島根原子力発電所2号炉 審査資料	
資料番号	EP-060 改 39(説6)
提出年月日	令和2年4月14日

島根原子力発電所2号炉 残留熱代替除去系について (コメント回答)

審査会合での指摘事項に対する回答

図 1 - 1 可搬型格納容器除熱系による格納容器除熱

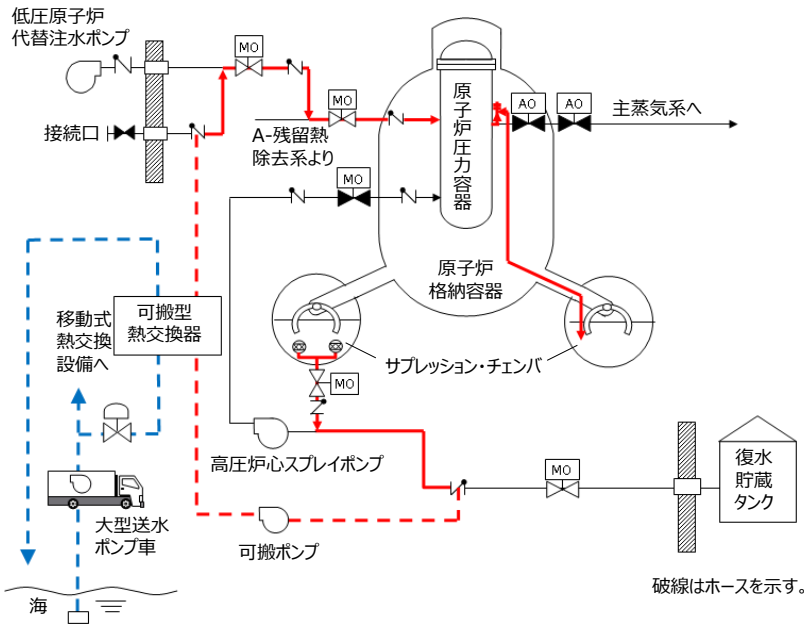
除熱手段に関する自主対策についても全体像を示すこと。

➤ 可搬型格納容器除熱系による格納容器除熱 (図 1 - 1)

サプレッション・チェンバを水源とし、耐熱ホース・可搬ポンプによりサプレッション・プール水を可搬型熱交換器へ供給し、除熱したサプレッション・プール水を原子炉圧力容器へ注水する。
